Tillæg til:
Anmodning om tilsynssag til Ankestyrelsen — Det kommunale tilsyn

Vedrørende:
Aarhus Kommunes opgørelse af anvendelsen af rammen på ca. 20 mio. kr. i VVM-tilladelsens vilkår 7 for Giber Ringvej

Udarbejdet af:
Giber Ringvej Gruppen (GRG)

B1, Letbane-volden — udsnit af bilag 61 ved Oddervej og letbanen (Bro nr. 16), hvor GRGs høringssvar udpegede volden (bilag 22, s. 4). Kortet navngiver ikke de røde arealer og angiver ikke, hvilket af dem der er letbanevolden.

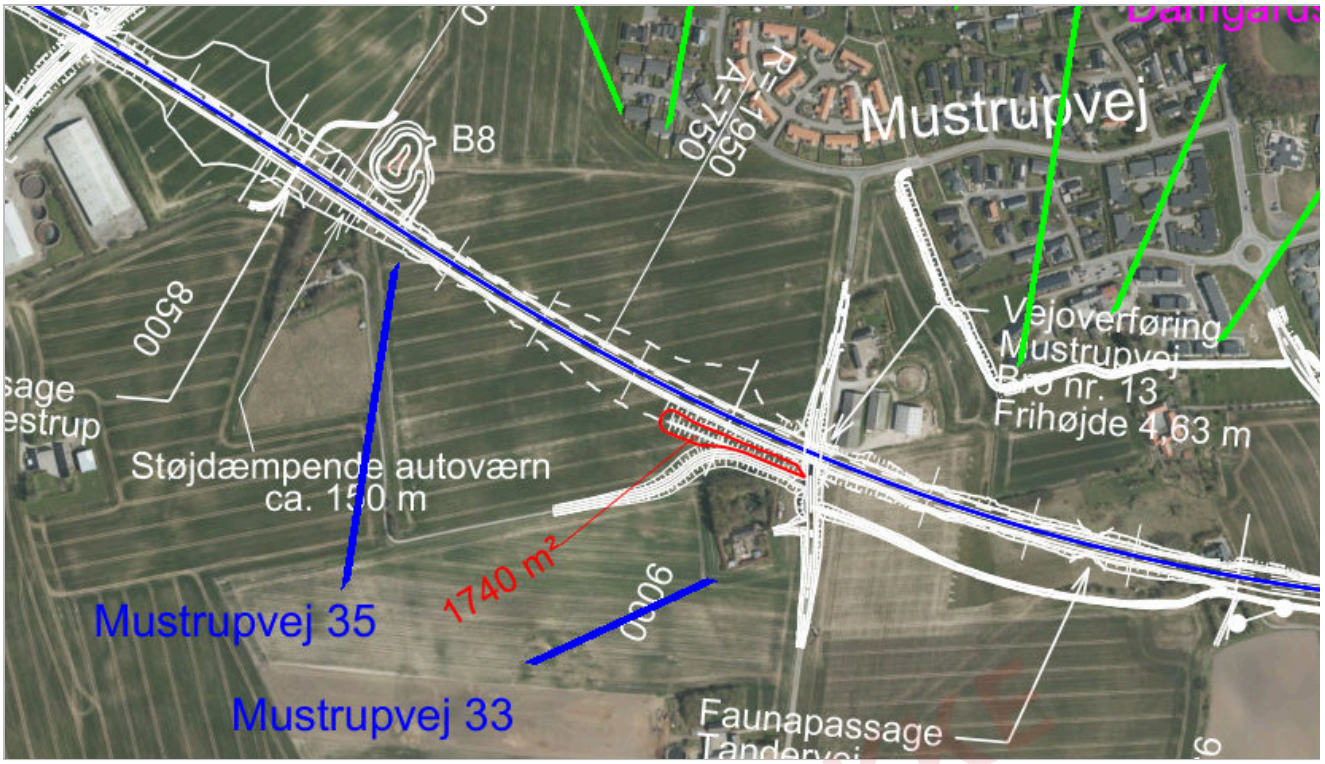
Tiltag	Rådgiverens svar
B1. Letbane-volden i Beder	*"Det er korrekt at letbanevolden ikke er et støjtiltag. Der er søgt en VVM-ansøgning, men det har ikke noget med støj at gøre"* (bilag 22, s. 5). Bekræftet i marts 2026: *"Dette er korrekt"* (bilag 16c, s. 3)
B2. Mustrupvej-volden	*"Det er korrekt at der ikke er en landzonetill[a]delse, da volden/adgangsvejen er en del af projektet for at skabe adgang til ejendomme"* (bilag 22, s. 5)
B3. Testrup-volden	*"Rambøll har ikke lavet ansøgningen, så hvis ansøgningen ikke indeholder støj er det korrekt at den ikke skal medtages"* (bilag 22, s. 6). Skærpet i marts 2026: *"**Den er ikke anlagt som støjvold**"* (bilag 16c, s. 4)
B4. Kølsmosevej/Ingerslevvej	*"Det er korrekt at landzonetilladelsen ikke indeholder støj"* (bilag 22, s. 6)

B2 hører efter rådgiverens egen forklaring til basisprojektet. Et anlæg, der er *"en del af projektet for at skabe adgang til ejendomme"*, er hverken supplerende eller øget støjdæmpning; det er en del af det, byrådsbeslutningen betegner som det, der *fastholdes*. Der gøres ikke gældende noget om anlæggets lovlighed i øvrigt.

B3, Testrup-volden — udsnit af bilag 61 ved Testrup, hvor kortet markerer to røde arealer syd for vejen.

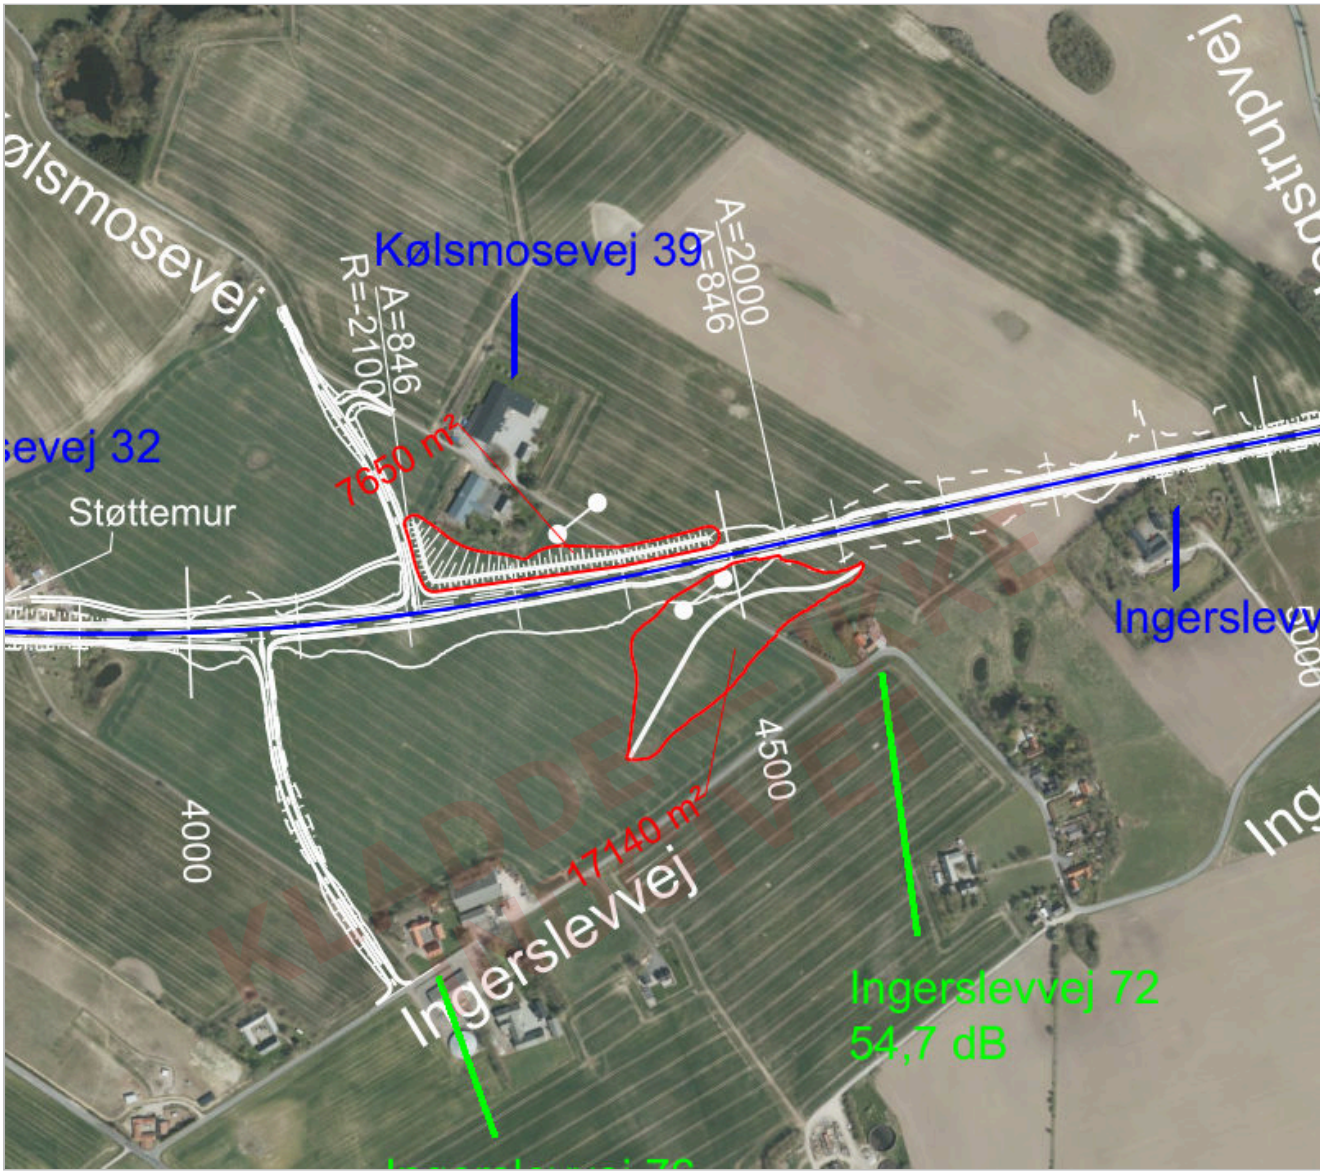
B3 er godkendt med en begrundelse, der ikke angår støj. Anlægget ved Testrup Højskole er meddelt landzonetilladelse den 24. marts 2021 til *"etablering af bakker ved Testrup Højskole på Tingskovvej 12"*. Efter det for GRG oplyste nævner tilladelsen ikke støj, men begrunder med udsynet: *"Vi har herudover lagt vægt på, at bakkerne/volden vil medvirke til, at der fra højskolen ikke er direkte udsigt til Beder-Bering vejen."* Det svarer til Rambølls senere tilkendegivelse om samme anlæg: *"Den er ikke anlagt som støjvold."*

Forholdet er forelagt forvaltningen som spørgsmål C4 i afklaringsnotat 2 af 8. april 2026 — *"[j]ordvoldene er godkendt med henblik på at afskærme udsynet til vejen (visuel afskærmning, ikke støj). (…) Er volden et støjtiltag?"* — jf. bilag 12, s. 4. Spørgsmålet er ikke besvaret.

B4, Kølsmosevej/Ingerslevvej — udsnit af bilag 61. Screeningsafgørelsen angår volden syd for vejen, som efter afgørelsen dækker 17.200 m². Kortet påtegner arealet syd for vejen 17140 m². Det røde areal nord for vejen (7650 m²) er et andet anlæg.

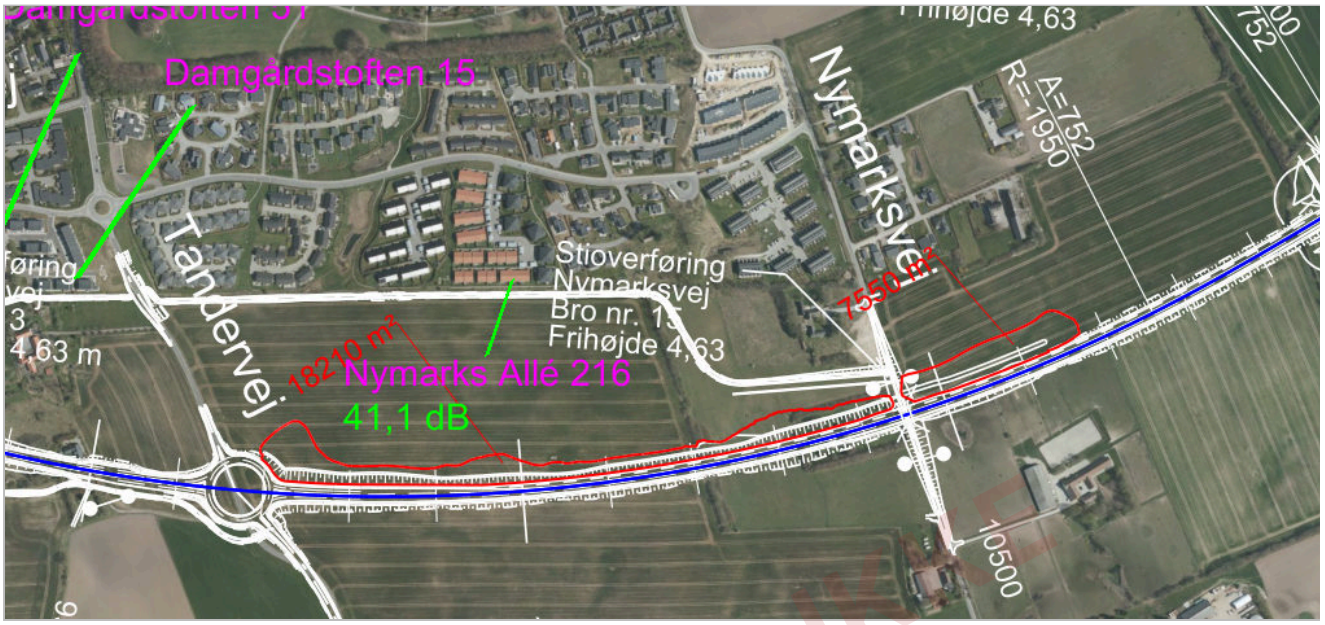
B4 er afgjort af kommunen selv — halvandet år før striden opstod. I miljøvurderingsscreeningen af 26. januar 2022, jf. bilag 24, s. 2, konkluderer Aarhus Kommune — Plan, Byggeri og Miljø:

> *"Så vidt vides, indgik etablering af den aktuelle jordvold **ikke** som en del af VVM-redegørelsen ej heller **VVM-tilladelsens vilkår 7**, som omhandler ekstra støjafskærmning."*

indgik i vilkår 7, er myndighedens egen, og den er trods sit forbehold (*så vidt vides*) aldrig korrigeret. At samme anlæg godt et år senere optræder som ét af *"16 støjvolde"* i puljeopgørelsen — uden at nogen faktisk omstændighed ved det er ændret — modsiger kommunens egen samtidige, skriftlige afgørelse.

B5, Nymarks Allé — udsnit af bilag 61 mellem Tandervej og Nymarksvej. Det lange røde areal nord for vejen er påtegnet 18210 m².

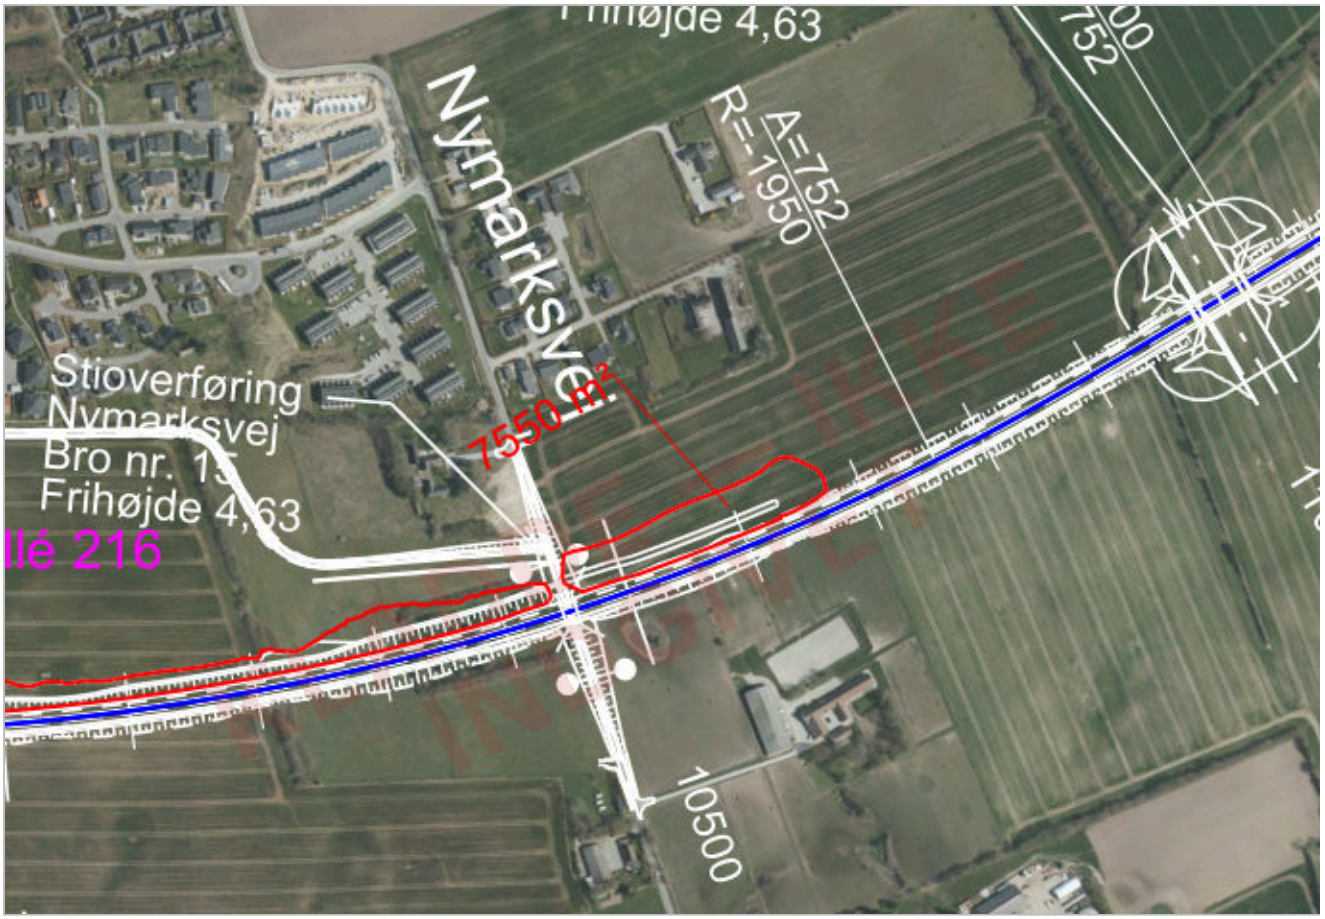
Det, der bestrides. Det bestrides ikke, at anlægget er etableret, at det har en vis støjmæssig virkning, eller at en støjvold hensigtsmæssigt kan udformes med flade skråninger, så arealet efterfølgende kan dyrkes — en sådan udformning tjener netop tillige vilkår 2's krav om landskabelig tilpasning. Spørgsmålet er ikke, hvad anlægget kaldes, men om det er dokumenteret som den **supplerende** ("øgede") støjdæmpning, vilkår 7 kræver. Det er det ikke:

- **Prisen er ikke udskilt, og den beregnede virkning ligger i kortets laveste interval.** Anlægget indgår i opgørelsen over rammens anvendelse som en af de volde, der samlet er anslået til ca. 18,5 mio. kr. Hvor stor en del af beløbet det udgør, er ikke oplyst. Virkningen er derimod beregnet: Rambølls effektkort af 29. juli 2019, jf. bilag 10c, viser ved Nymarks Allé en ændring i støjniveauet i kortets laveste interval, mellem 1 og 2 dB, og fladen når kun ind over de sydligste boliger. Kortet viser den samlede virkning af *"støjvolde, støjskærme og yderligere afgravning"* (bilag 10a, s. 5); de 1–2 dB er derfor ikke nødvendigvis voldens alene.

- **Virkningen falder hovedsagelig på åbent land.** Samme effektkort viser, at den beregnede effekt i altovervejende grad falder på åbent land, og at skråningen er anlagt, hvor vejen i forvejen er ført ned i terrænet og dermed allerede afskærmet. Boligbebyggelsen længere mod vest — mellem Tandervej og Mustrupvej, hvor vejen ligger hævet — er ikke tilgodeset. Vilkår 7 kræver øget støjdæmpning *ved Mårslet*; et tiltag, hvis virkning hovedsagelig falder på marken, opfylder ikke det formål. Indvendingen angår tiltagets **placering**, ikke størrelsen af dets virkning.

Tre fremstillinger af samme anlæg. Over for landzonemyndigheden i 2019: en støjvold, der *"nedbringer støjen fra vejanlægget på de nærliggende bebyggelser"*. Over for GRG i 2026: dyrkningsskråninger, hvis formål *"er netop at de ikke er synlige i landskabet"*. Og i opgørelsen over rammens anvendelse: supplerende støjdæmpning efter vilkår 7. Fremstillingerne er ikke forligt, og kommunen har ikke udskilt, hvad
